Observaciones y/o Comentarios Informe de Servicios Complementarios 2020

Las observaciones recibidas dentro de los plazos establecidas son las siguientes:

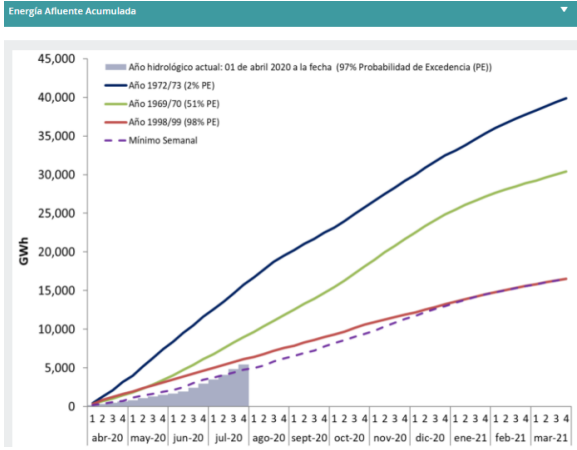
6	Pelicano Solar Company	General		<p><u>Simplificación de procedimientos.</u></p> <p>Los procesos del Coordinador para la aprobación de SSCC pueden constituirse en una barrera de acceso al mercado por su naturaleza burocrática, extensos plazos y complejidad.</p> <p>A modo de ejemplo colocamos el diagrama de flujo del proceso de verificación que contiene al menos 15 pasos y unos 145 días.</p>	<p>El diagrama de flujo indicado considera las etapas y plazos establecidos en el Anexo Técnico de Verificación de Instalaciones para la Prestación de SSCC, el cual fuera emitido por la CNE en diciembre de 2019.</p>

N°	Coordinado	N° Capítulo	N° Sección	Observaciones y/o Comentarios	Respuesta Observaciones
				<p>Para efectos de realizar el Proceso de Verificación de los recursos Mónicos asociados a una instalación, el Anexo Técnico "Verificación de Instalaciones para la Prestación SSCC" describe las etapas que se deben ejecutar para completar el proceso, las que se muestran en el siguiente diagrama:</p>  <p>Se solicita la aplicación de la metodología LEAN a éste y otros procedimientos relevantes a la operación de SSCC para reducir las barrera de ingreso al mercado.</p>	
7	Pelícano Solar Company	4	4.1.1	<p>Modificar sección 4.1.1. CPF en función de demanda e inercia.</p> <p>Solicitamos se establezcan los requerimientos de CPF en función del nivel de demanda e inercia del SEN tal como se establece en el Informe de SSCC de 2021. Esta aproximación ya fue discutida con la Gerencia de Operaciones en 2019, no viéndose razón alguna por la que no se pueda optimizar ahora y reducir así los sobrecostos para el sistema.</p> <p>Se solicita la correspondiente inclusión de este esquema en el Informe de SSCC 2020, tomando cualquier medida aplicable en ese sentido para dar cumplimiento a LGSE 72-1.</p>	<p>Actualmente nos encontramos adecuando los procesos internos para poder implementar tanto en la programación como en la OTR el requerimiento de reserva para CPF en función de la demanda y de la inercia. Dados los plazos involucrados en estas actividades, y considerando que se deben hacer simulaciones y marcha blanca del nuevo proceso, podemos comprometer la implementación de esta restricción a partir del 1 de enero de 2021 de manera consistente con el Informe SSCC 2021.</p> <p>En caso de terminar las actividades descritas antes de la fecha indicada, será informado a los Coordinados.</p>
